Elektrische installaties op laagspanning en op zeer lage spanning (Boek 1 - KB 8/09/2019) - Algemene Directie Energie

📍 Plaats van het onderzoek: KERKSTRAAT 24 1800 VILVOORDE België

📄 Aard onderzoek: Periodieke inspectie (Boek 1 6.5)

BESLUIT : NIET CONFORM

Bord 1

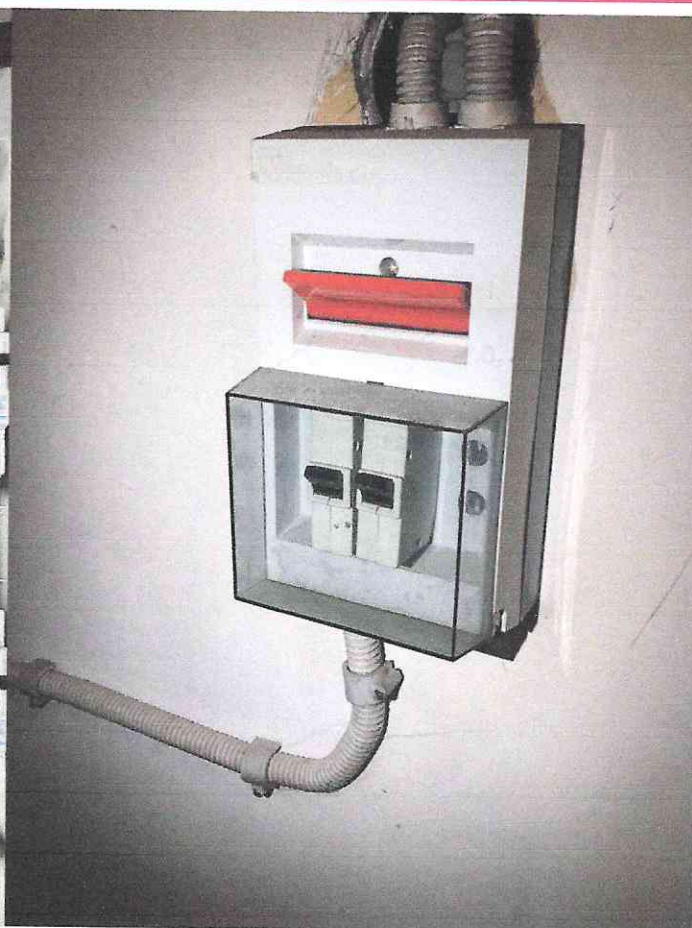
F. Elektrische bord		
De toegankelijkheid van het schakelbord is te verbeteren.		B1: 5.3.5.1.; B3: 5.3.5.1.
De genaakbare, naakte onder spanning staande delen zijn niet op een afdoende wijze afgeschermd.		B1: 4.2.2.3.; 5.1.4.; B3: 4.2.2.2.; 5.1.4
De niet-gebruikte invoeringen van het schakelbord of kast dienen afgedicht te worden.		B1: 4.2.2.3.; 5.1.4.; 5.3.5.1.
De smeltveiligheidshouders of houders van automatische schakelaars dienen voorzien te worden van calibreerelementen.		B1: 5.3.5.5.; B3: 5.3.5.5.

F. Elektrische bord		
Markering van schakelvermogen op de automaten niet aanwezig.
